**AVIS RELATIF À LA PROTECTION
CONTRE LES EVENTUELS EFFETS NOCIFS ET NUISANCES
PROVOQUÉS PAR LES RAYONNEMENTS NON IONISANTS
GÉNÉRÉS PAR DES ANTENNES ÉMETTRICES STATIONNAIRES**

Commune : PERWEZ - Exploitant : TELENET GROUP

Référence exploitant : BW4558B

Rapport n° 3287 / 2024

Figure 1 : Vue en plan des lieux de séjour et des points de contrôle

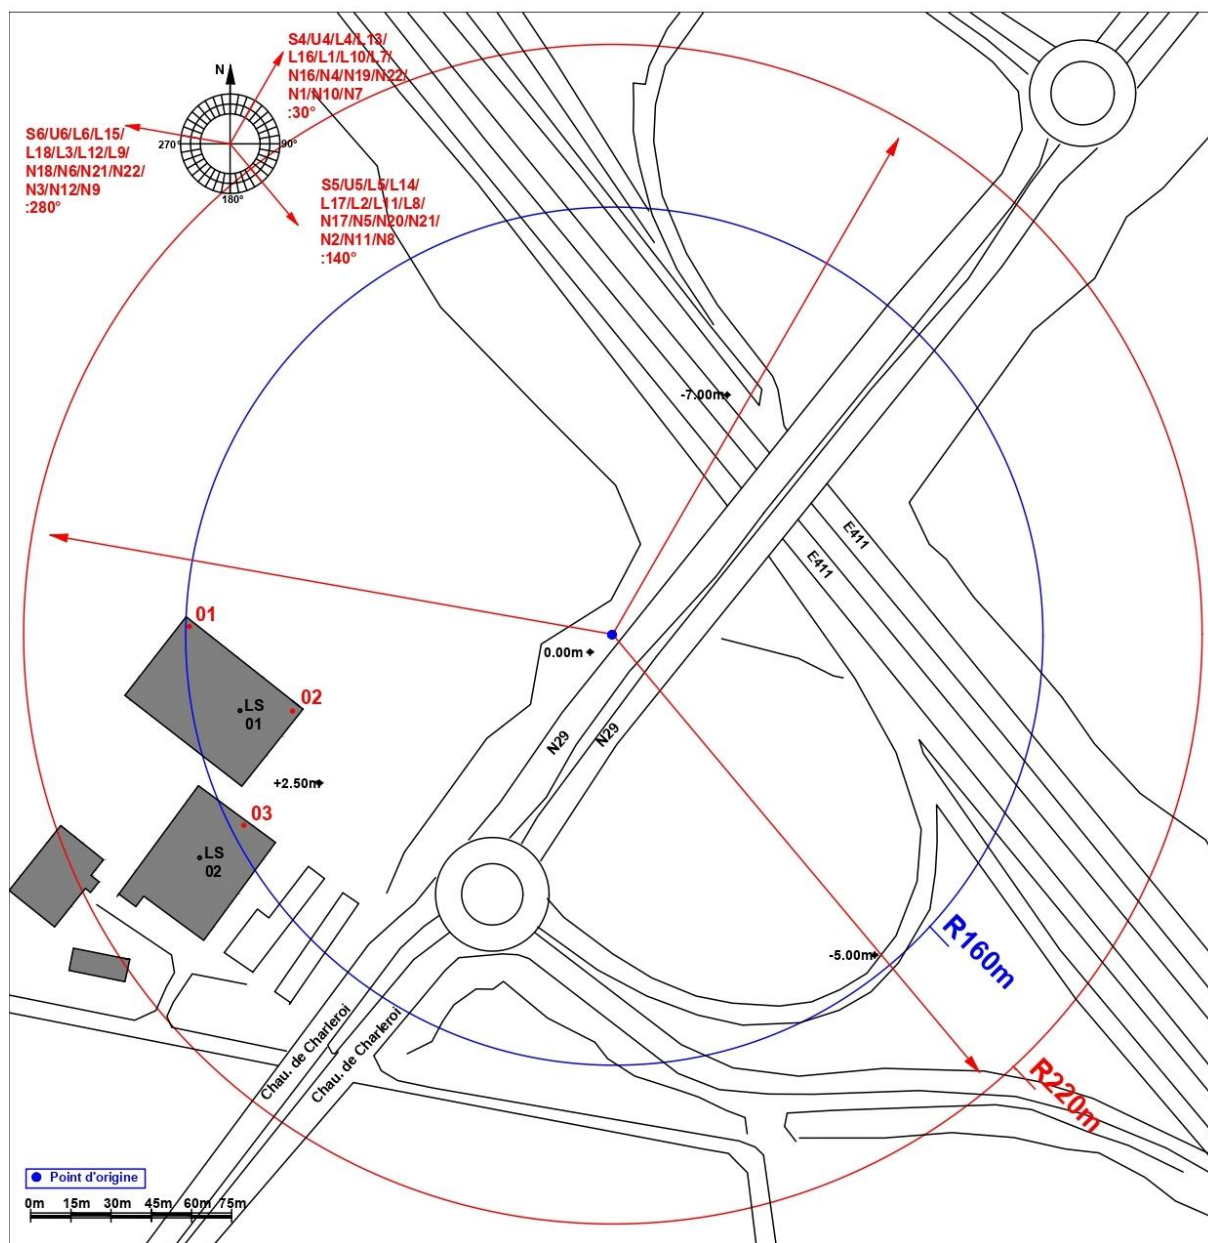
N° point de contrôle	LS	Atténuation (dB)	Indice d'exposition relatif à la limite par installation IE_i
2	LS01	3,0	0,439
1	LS01	3,0	0,339
3	LS02	3,0	0,200

En ce qui concerne les antennes de l'installation mentionnées dans le tableau 1, la distance maximale à laquelle la limite pourrait être atteinte, à l'extérieur, est égale à 136,4 m. S'il n'y a pas de LS à une distance inférieure, les antennes respectent forcément la limite d'immission.

Dans le cas des LS situés à l'intérieur des bâtiments, une atténuation d'obstacle est prise en compte et il en résulte que la distance maximale à laquelle la limite pourrait être atteinte se réduit à 96,6 m.

Figure 2 : Vue en plan des installations d'antennes dans un rayon de 300 mètres autour de l'installation faisant l'objet de la demande d'avis

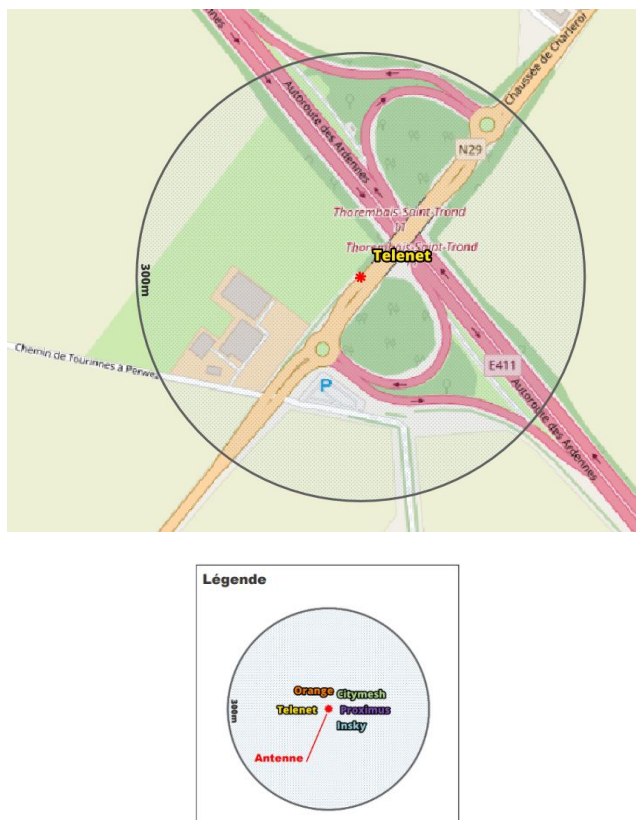
Compte tenu des considérations ci-dessus, il apparaît que l'intensité du rayonnement électromagnétique généré, dans les lieux de séjour situés dans un rayon de 300 mètres autour de l'installation référencée dans le paragraphe 2, par l'ensemble des antennes émettrices stationnaires de l'ensemble des exploitants du même site d'antennes émettrices stationnaires respecte la limite fixée à l'article 4, § 2 du décret.
